## INFORME TÉCNICO

## ASENTAMIENTO HUMANO DE HECHO Y COSOLIDADO DE INTERÉS SOCIAL DENOMINADO: MIRANDA MIRADOR SUR

### INFORME TÉCNICO EN RESPUESTA A LAS OBSERVACIONES PLANTEADAS POR EL CONCEJO METROPOLITANO EN PRIMER DEBATE

**REFERENCIA:** Oficio Nro. GADDMQ-DC-SMGI-2021-0088 / Oficio Nro. GADDMQ-SGCM-2021-0656-O

**ASUNTO: SOLICITA REPLANTEO VIAL DEL PREDIO 5328294**

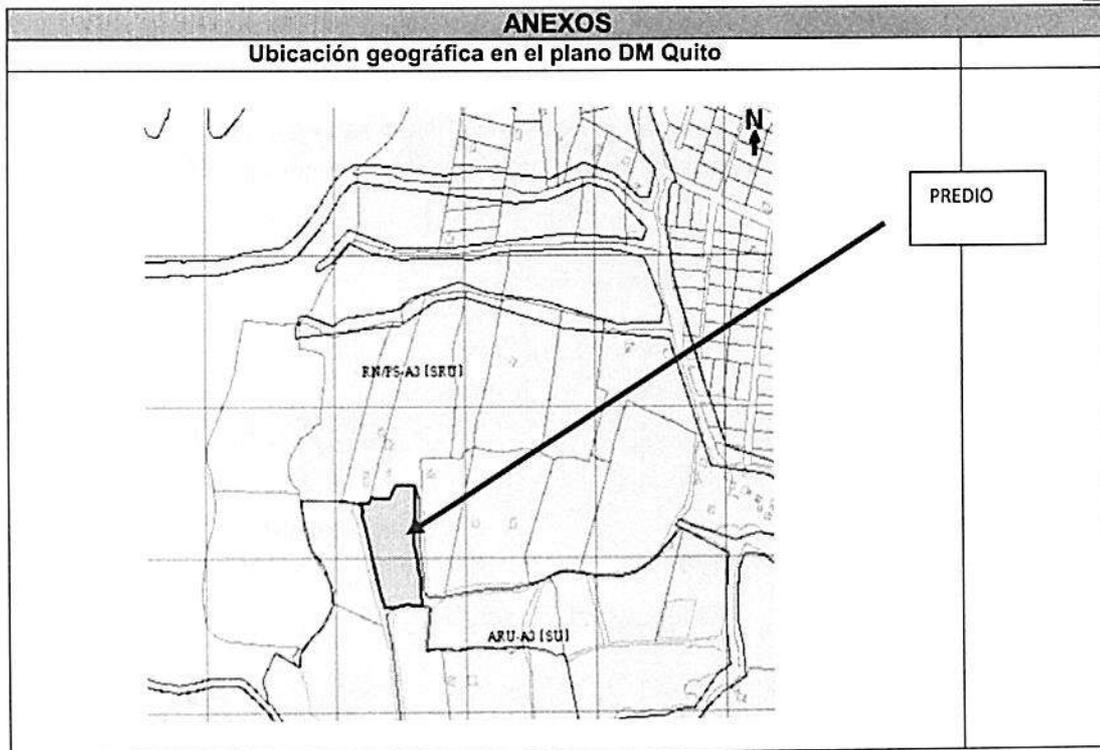
"3. Se requiere adjuntar al expediente el replanteo vial de los lotes Nros.: 5328294, 5327553, 5328335, 5328330, 5788533, debido a que se encuentran afectados parcialmente por la regularización de una vía. En este caso, cabe analizar técnicamente la aplicación del Art. IV.7.40 del Código Municipal, que dispone que los AHYYC que se encuentran ubicados en franjas de derechos de vías, no podrán ser objeto del proceso de regularización. De ser aplicable esta norma para estos lotes, se debe agregar un artículo que disponga que dichos lotes no serán objeto de regularización de conformidad con la normativa vigente."

Predio 4.- N° 5328294, informe Técnico N° AZVCH-UTV-0229-2021. (AFECTACIÓN PROMEDIO 1.00 m.)

**CALLE RIO PILATON:** Actualmente de 14.00m. de ancho de vía total medido a 7.00m. desde el eje a línea de fábrica, determinándose una afectación promedio de 1.00m de fondo, por todo el frente a esta vía; adicional a lo considerado en el plano Asentamiento Humano de Hecho y Consolidado denominando Comité Pro Mejoras "Miranda Mirador SUR".
